Diferențe de ordin vizual la rola întinzătoare 531 0628 30

Nr. peisă LuK AS: 531 0628 30

Nr. OE: 03G 109 243

Fig. 1: 531 0628 30 (versiune veche)

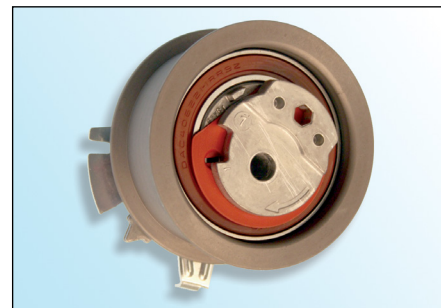
Caracteristici de ordin vizual:

- Excentric din metal sinterizat
- Strat acoperire vopsit electrostatic (negru)
- Garnitură rulment neagră

Caracteristici de ordin vizual:

- Excentric din aluminiu turnat
- Strat acoperire din fosfor zinc (maro deschis)
- Garnitură rulment maro sau neagră

Ca rezultat al dezvoltării continue a produselor noastre, rola întinzătoare **531 0628 30** a suferit modificări.

Versiunea veche a rolei întinzătoare **nu** devine redundantă și poate fi montată și utilizată în continuare respectând instrucțiunile producătorului!

La montarea „noii versiuni“, asigurați-vă că stratul de acoperire al rolei întinzătoare **nu** este deteriorat!
